2025_CBS_06688 OMV_2024155266 R - aanvraag omgevingsvergunning voor het aanleggen van een fietsverbinding tussen de campussen De Sterre en Ardoyen + bijstelling van de milieuvorwaarden - met openbaar onderzoek - De Pintelaan, Oudenaardsesteenweg, 9000 Gent - Grotesteenweg-Noord, Langeplankweg en Technologiepark-Zwijnaarde, 9052 Gent - Advies

Beslissing: Goedgekeurd in besloten vergadering van 24 juli 2025

Het college van burgemeester en schepenen geeft voorwaardelijk gunstig advies.

De halte aan de oostelijke kant van de N60 ter hoogte van de noordelijk landing van de bestaande brug over de R4

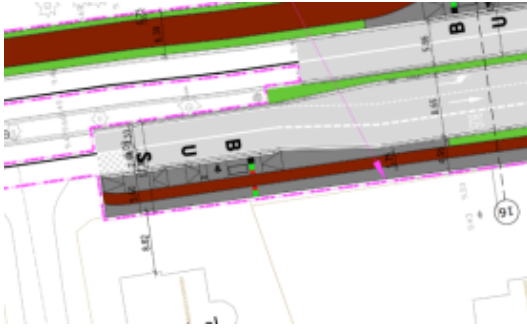
Deze halte is te kort om te voldoen als integraal toegankelijke halte. Ook al hebben de verschillende randvoorwaarden tot deze inpassing geleid, toch blijft dit een reden van bezorgdheid.

Daarom is het noodzakelijk om de verharding op deze halte – op juiste haltehoogte - langer door te trekken in noordelijke richting en een drempelloze overgang over het fietspad naar het trottoir te voorzien. Op die manier ontstaat een langer perron dat integraal toegankelijk is bij in het in- en uitstappen.

We vragen een optimalisatie van twee bushaltes: de halte aan de oostelijke kant van de N60 ter hoogte van de noordelijk landing van de bestaande brug over de R4 en de halte aan de westelijke kant van de N60 ten noorden van de De Pintelaan. Beide bushaltes moeten integraal toegankelijk zijn.

Bezorgdheid over de aansluiting van de André Denysbrug op de fietsstraat in het westelijkste deel van de De Pintelaan

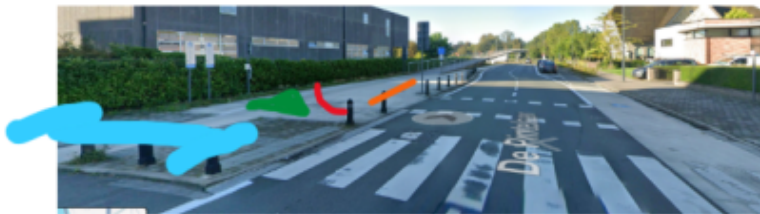
Het ontwerp uit deze omgevingsvergunning creëert een nieuwe situatie ter hoogte van de landing oostelijke landing van de André Denysbrug. Fietsers moeten hier nu nog rechtdoor het fietspad volgen richting N60, wat vandaag al voor conflicten zorgt als er grotere groepen leerlingen op deze locatie willen oversteken en met snellere fietsers geconfronteerd worden.

In de toekomstige situatie is het de bedoeling dat fietsers - die hier snel van de helling komen gefietst – afbuigen naar de nieuwe fietsstraat.

Voor fietscomfort is het nodig dat er een naadloze overgang wordt voorzien tussen de helling van de brug en de fietsstraat. Die overgang (indicatief in het oranje gemarkeerd) moet ook lang genoeg zijn om de verschillende verkeersstromen (ook in connectie met de fietssnelweg R4 binnenring) op een veilige manier te kunnen laten verlopen.

Het moet goed leesbaar zijn dat fietsers van de brug naar de N60 linksaf buigen naar de fietsstraat en niet rechtdoor dwars over het zebrapad aan de schooltoegang rijden.

De leesbaarheid moet zeker in het signalisatieplan worden voorzien. Het lijkt ook aangewezen om hier een beperkte uitbreiding van de projectcontour te voorzien waardoor de opgesplitste blindengeleiding verbonden kan worden, plus een zachte leesbare afscheiding van de fietsbewegingen. Bijvoorbeeld met een klein stukje ontharding en lage beplanting.

De helling van de André Denysbrug op de fietsstraat De Pintelaan kan verder geoptimaliseerd worden zodat de bewegingen van voetgangers en fietsers hier veilig, leesbaar en comfortabel kunnen verlopen.
